ELEKTRISCHE INSTALLATIES OP LAAGSPANNING EN OP ZEER LAGE SPANNING (Boek 1 - KB 08/09/2019)

Plaats controle:	Kerkplein 15 bus 9, 8791 BEVEREN		
EAN-code installatie:	541448820070385340		
Tarief teller(s):	Slimme (digitale) meter		
Nummer teller(s):	1sag1105054399	DNB:	Fluvius
Index teller(s):	4820/4695/0/0	Type lokaal:	Appartement
Type installatie:	Wooneenheid

Overeenkomstig de voorschriften van Boek 1 – Installaties op laagspanning en op zeer lage spanning – Interne procedure QPRO/ELE/001			
Type controle:	Controlebezoek (6.5)		
Datum uitvoering:	<input checked="" type="checkbox"/> Vóór 01/10/1981	<input type="checkbox"/> Na 01/10/1981 en vóór 01/06/2020	<input checked="" type="checkbox"/> Na 01/06/2020
Nota's:	Zie rubriek "VASTSTELLINGEN - Opmerkingen"		
Afwijkingen (Deel 8):	Toegepast		
Herkeuring op verslag:	/

Vereenvoudigd situatieplan of foto/schema van de (elektrische) installatie:

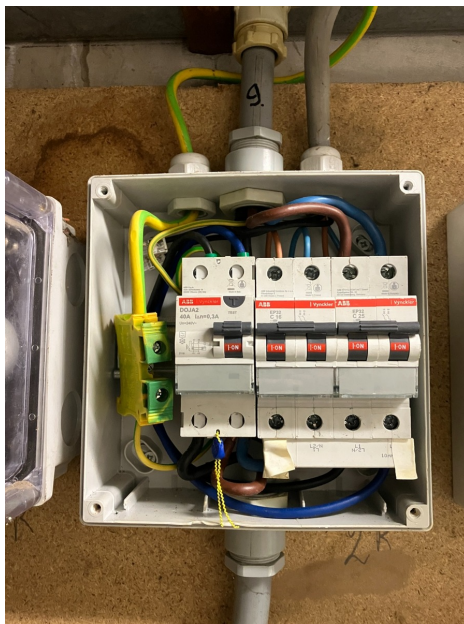
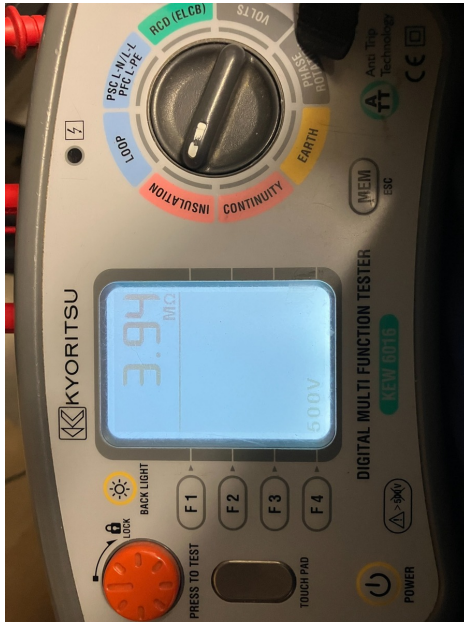
- 7.04. - De schakelaars, contactdozen of affakdozen moeten herschikt en/of opnieuw bevestigd worden volgens de regels van goed vakmanschap. (Boek 1, Onderafdeling 1.4.1.3.)

- 8.06. - De kleurcode van de geïsoleerde geleiders wordt niet gerespecteerd. (Boek 1, Afdeling 5.1.6.)
 - De met vaste isolatiematerialen geïsoleerde geleider, gemerkt door de blauwe kleur, moet voorbehouden worden aan de nulgeleider in de stroombanen die zulk een geleider bezitten. (Boek 1, Onderafdeling 5.1.6.2.)
- 8.09D. - De plaatsing van geleiders die alleen van basisisolatie zijn voorzien (vb. VOB) in holle constructieruimten (van plafonds of vloeren...) is verboden. (Boek 1, Onderafdeling 5.2.9.9.)

Uitleg: Verlichting bij bord appartement
